# Modifications de PASH

Projet de modifications n°2024/02  
& Evaluation des incidences

*Approuvé par le Gouvernement wallon en date  
du 11 septembre 2025*

## Projet de modifications de PASH n°2024/02

# Modification n° 02.16 : Commune de TOURNAI - Chaussée de Mons à Barry

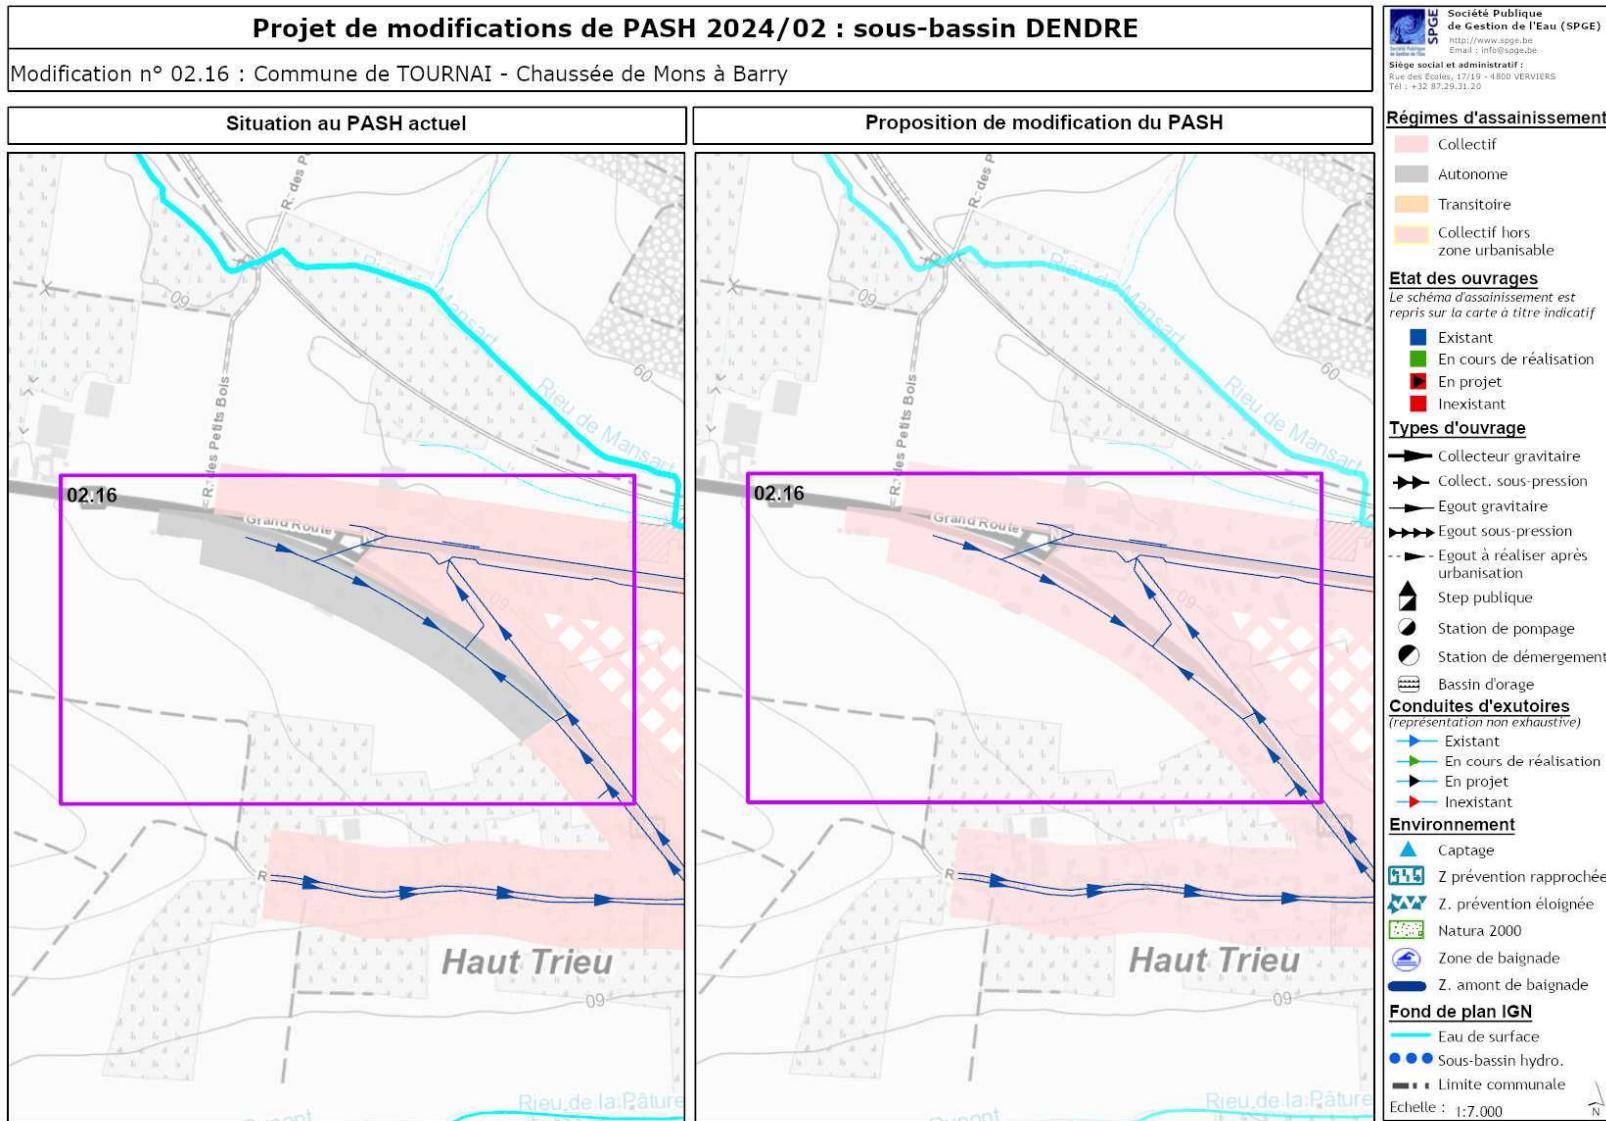
Explications	La demande de modification porte sur une partie de la route de Mons à Barry, sur le territoire communal de Tournai, actuellement reprise en régime d'assainissement autonome. Etant donné l'existence dans la rue d'un réseau d'égouttage connecté à la station d'épuration existante de Barry, il est proposé de passer cette zone en régime d'assainissement collectif.		
Superficie concernée	+/- 3 ha		
Assainissement collectif	Avant		
	Après		
Assainissement autonome	0 EH		
Assainissement transitoire	27,5 EH		
Charge totale à terme	0 EH		
	+/- 70 EH		
	+/- 70 EH

# Modification n° 02.17 : Commune de SILLY – Rue des Prés

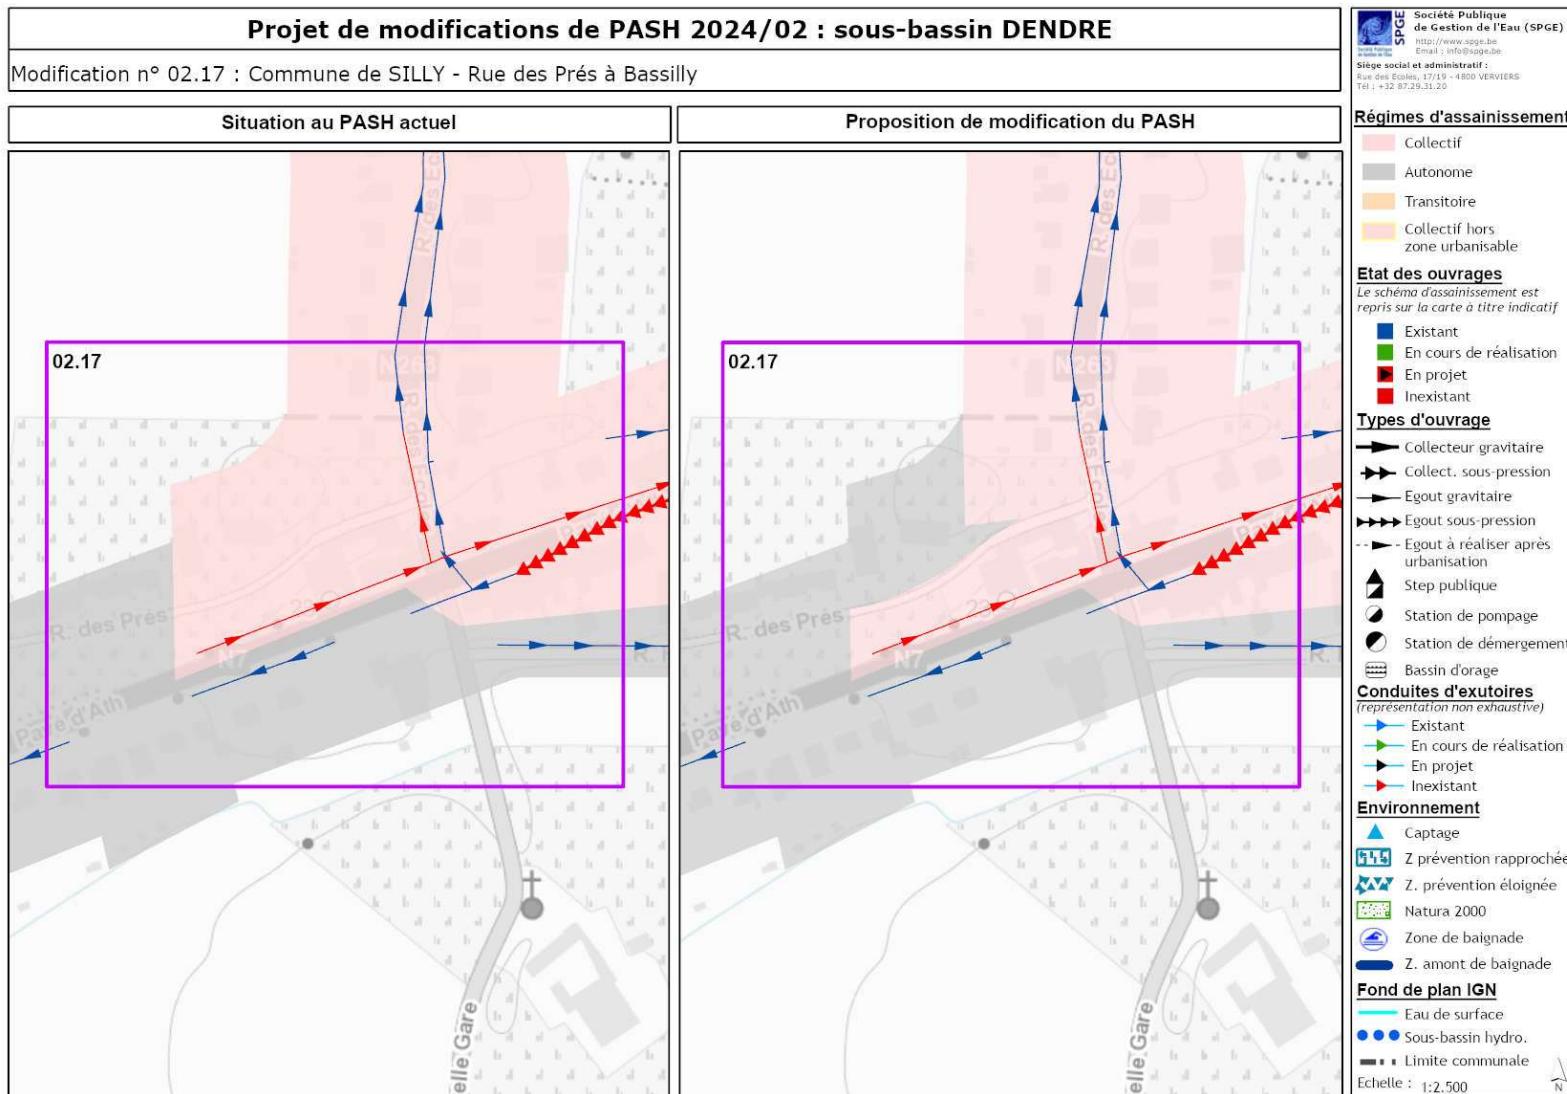
Explications	La demande de modification porte sur une portion de la rue des Prés à Silly, actuellement reprise en régime d'assainissement collectif. Etant donné l'absence de réseau d'égouttage dans la rue et la présence d'un système d'épuration individuelle pour l'immeuble de logements concerné, il est proposé le passage de la zone en régime d'assainissement autonome.		
Superficie concernée	+/- 0,31 ha		
	Avant		Après
Assainissement collectif	30 EH		0 EH
Assainissement autonome	0 EH		30 EH
Assainissement transitoire	0 EH		0 EH
	Charge totale à terme		<b>30 EH</b>

# Modification n° 02.18 : Commune de SILLY - Chaussée de Ghislenghien

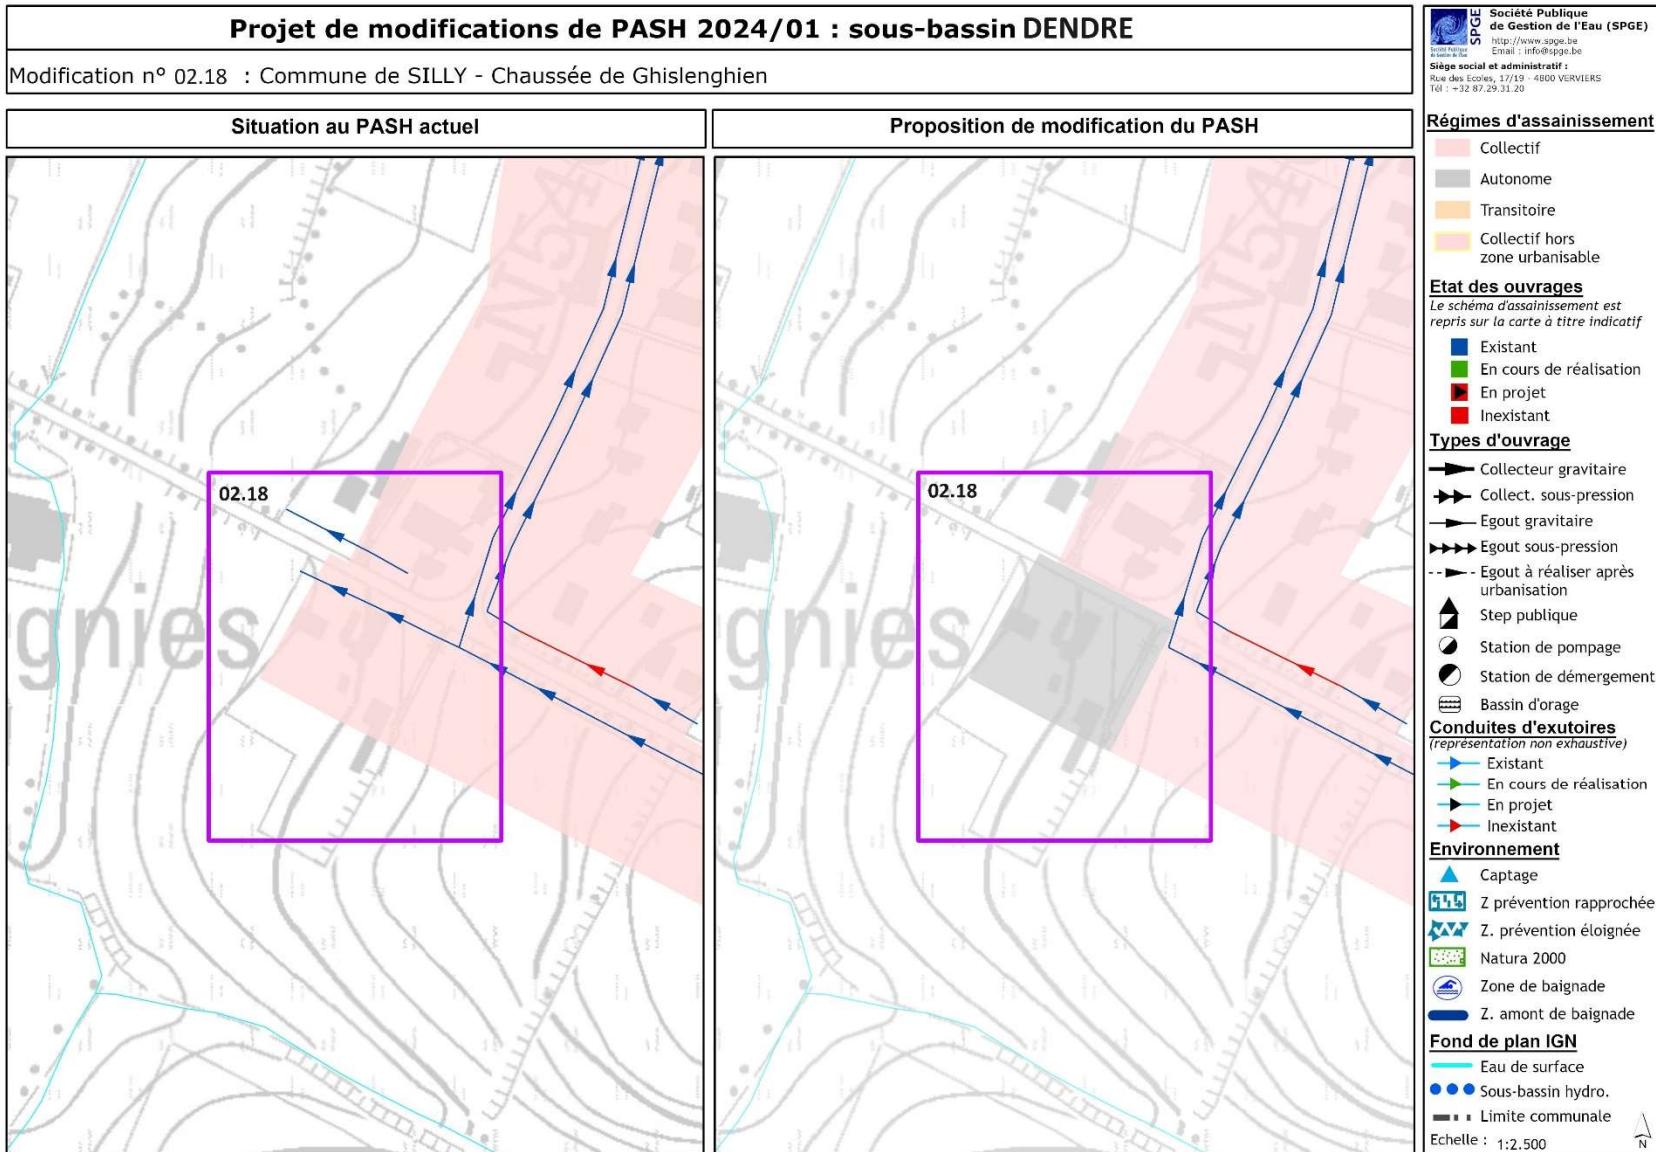
Explications	La demande de modification porte sur une portion de la Chaussée de Ghislenghien à Silly, actuellement reprise en régime d'assainissement collectif. Il est proposé le passage de la zone en régime d'assainissement autonome étant donné l'évaluation financière élevée des travaux pour la mise en œuvre d'une solution collective pour les quelques habitations concernées (conduite de refoulement et station de pompage).		
Superficie concernée	+/- 0,35 ha		
Assainissement collectif	Avant		
Assainissement collectif	7,5 EH		
Assainissement autonome	0 EH		
Assainissement transitoire	0 EH		
Charge totale à terme	7,5 EH

# Modification n° 04.36 : Commune de TOURNAI - Chemin Vert à Orcq

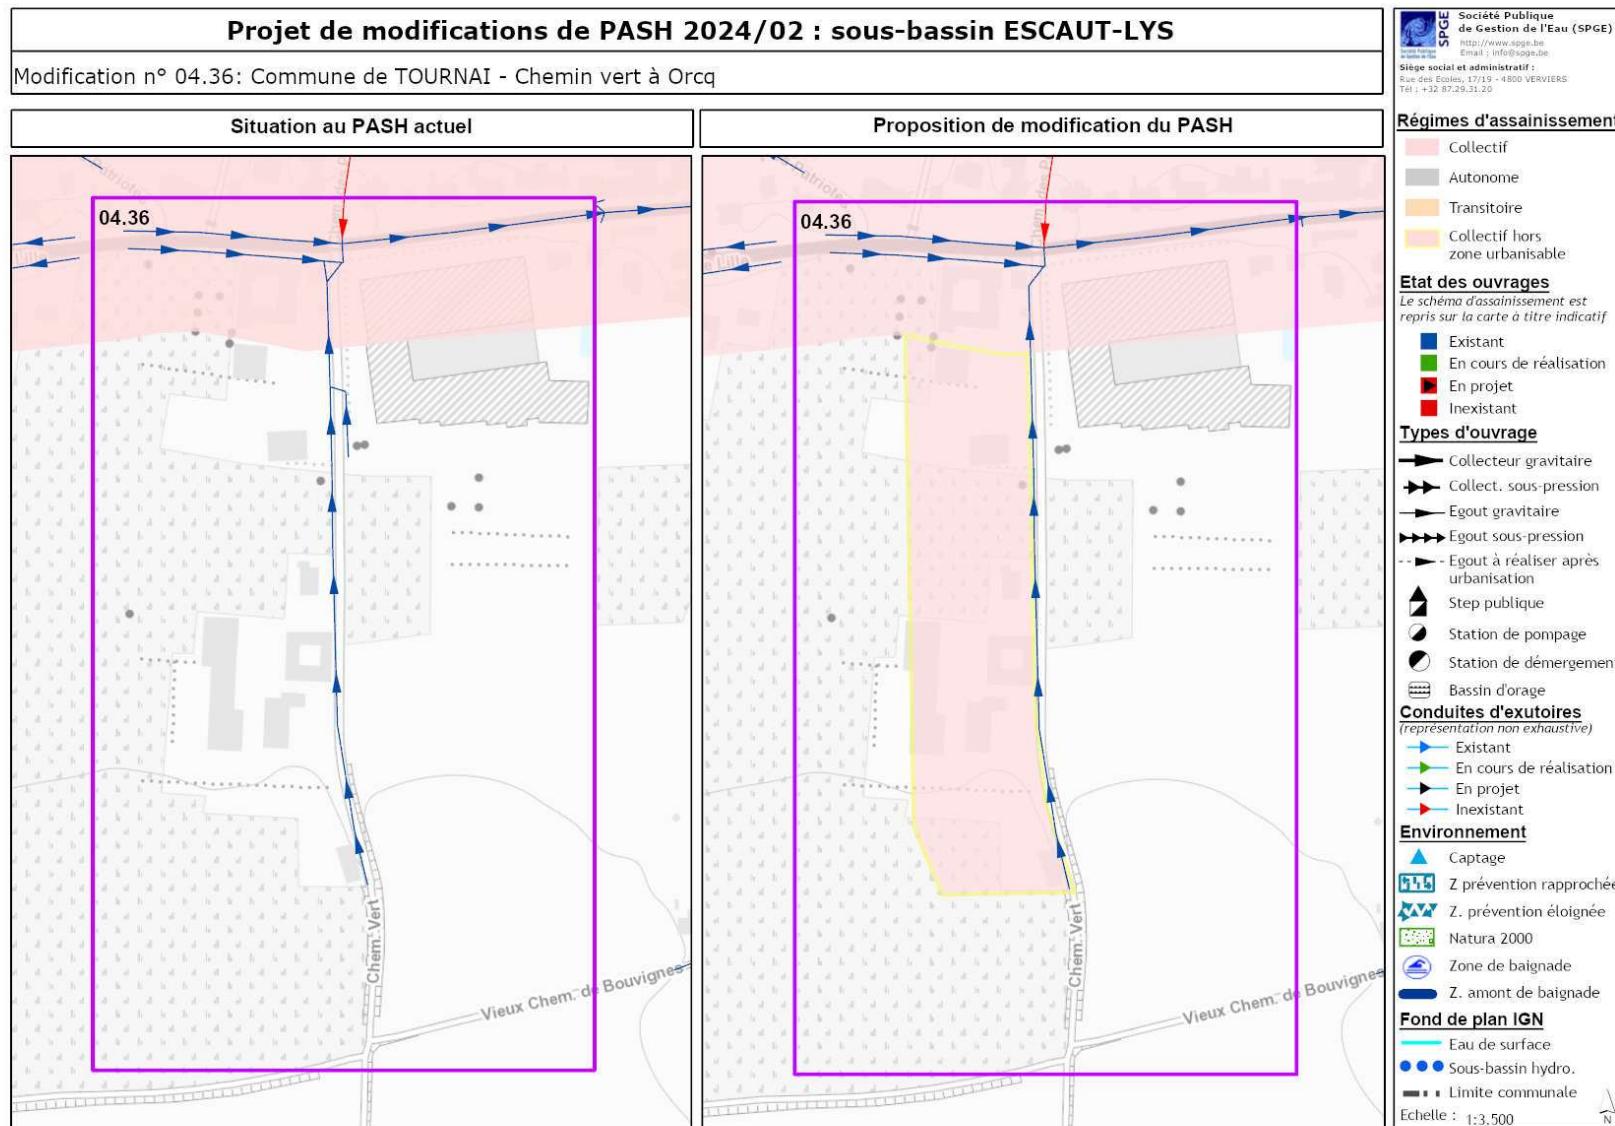
Explications	La demande de modification porte sur une partie du chemin Vert à Orcq, sur le territoire communal de Tournai, actuellement reprise en régime d'assainissement autonome (par défaut car située hors zone urbanisable). Etant donné l'existence dans la rue d'un réseau d'égouttage connecté à la station d'épuration existante de Froyennes, il est proposé de passer cette zone en régime d'assainissement collectif.		
Superficie concernée	+/- 2 ha		
	Avant		Après
Assainissement collectif	0 EH		15 EH
Assainissement autonome	15 EH		0 EH
Assainissement transitoire	0 EH		0 EH
	Charge totale à terme		15 EH

# Modification n° 04.37 : Commune de TOURNAI - Place de Thimougies

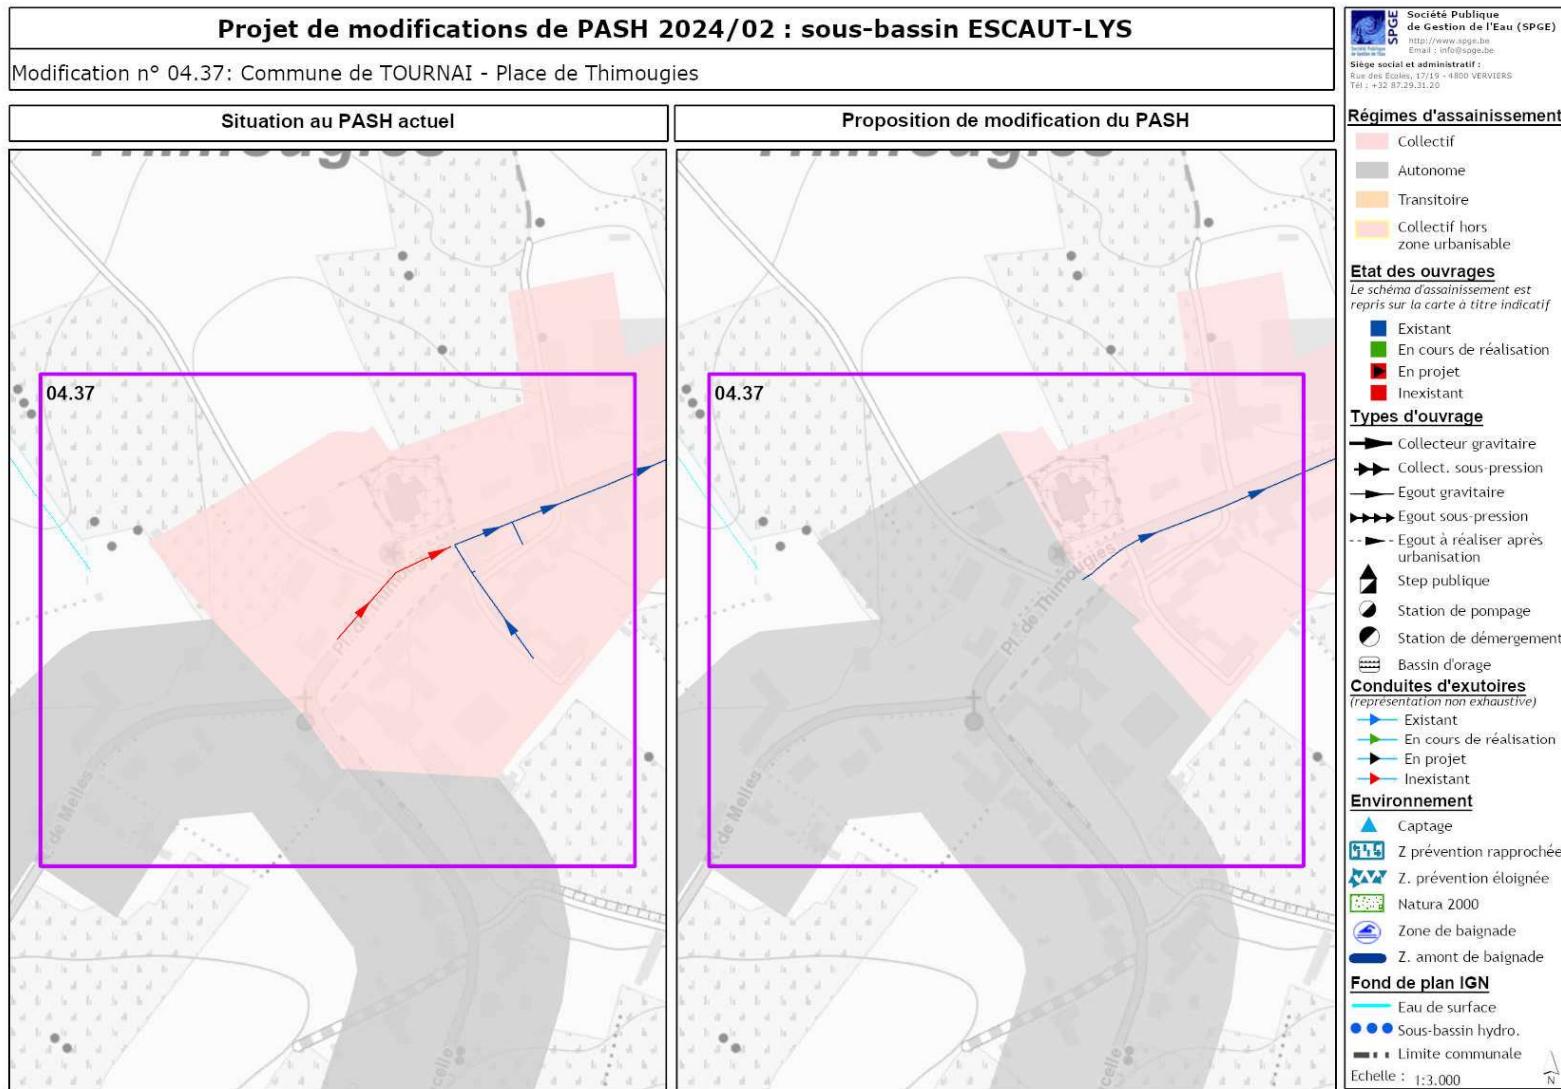
Explications	La demande de modification porte sur la rue de la Place de Thimougies, sur le territoire communal de Tournai, actuellement reprise en régime d'assainissement collectif. Il est proposé le passage de la zone en régime d'assainissement autonome étant donné l'évaluation financière élevée des travaux pour la mise en œuvre d'une solution collective (conduite de refoulement et station de pompage).		
Superficie concernée	+/- 1,85 ha		
Assainissement collectif	Avant		
	Après		
Assainissement collectif	17,5 EH		
Assainissement autonome	0 EH		
Assainissement transitoire	0 EH		
Charge totale à terme	57,5 EH
